# *Rapport d'analyse environnementale*

**Projet d'aménagement du parc éolien du mont Miller  
par Énergie Éolienne du mont Miller inc.**

**Dossier 3211-12- 80**

**Le 28 avril 2004**

FIGURE 1 : AMÉNAGEMENT DU PARC ÉOLIEN DU MONT MILLER

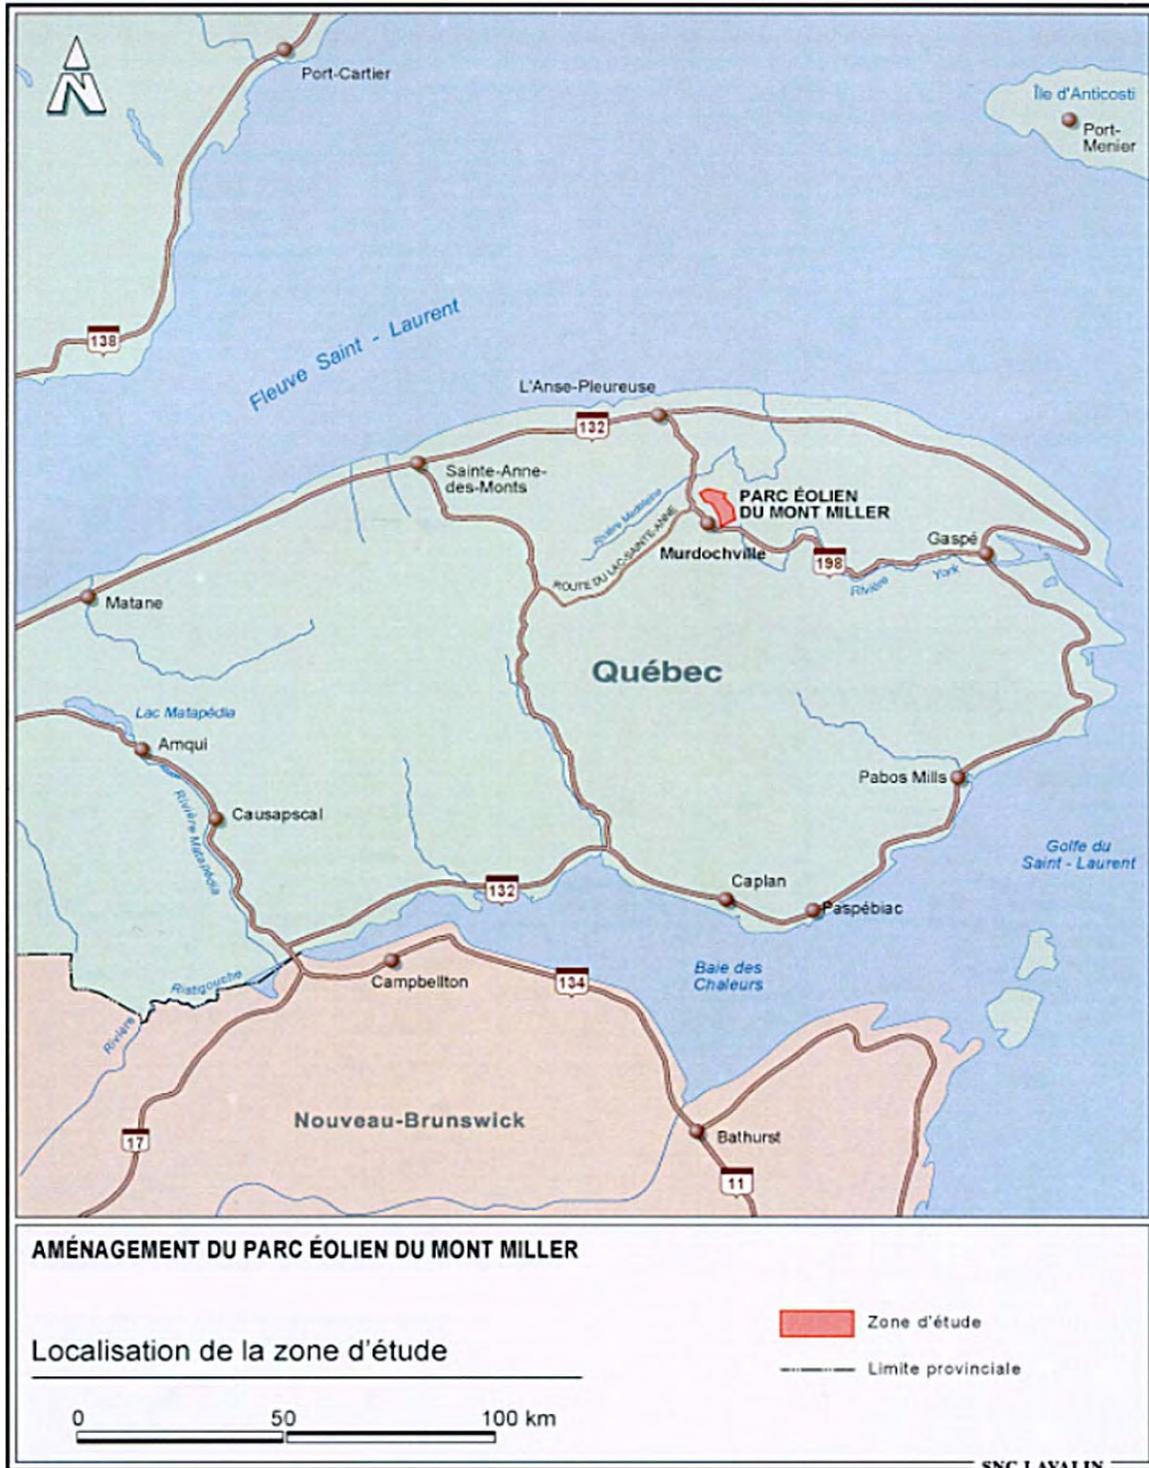
Enfin, il importe de rappeler que l'étude d'impact a été réalisée à partir du scénario le plus contraignant, soit l'implantation de 36 éoliennes de 1,8 MW. Comme le choix final de l'initiateur a porté sur la technologie de 1,8 MW, le nombre total d'éoliennes qui seront effectivement implantées est de 30.

*Cette situation laisse une certaine marge de manœuvre pouvant être mise à profit pour contribuer à limiter certains impacts du projet dont les impacts visuels. Il est donc recommandé que l'initiateur évalue la possibilité de retrancher certaines éoliennes parmi celles qui seront les plus visibles à partir de la Ville de Murdochville ou d'autres points sensibles.*
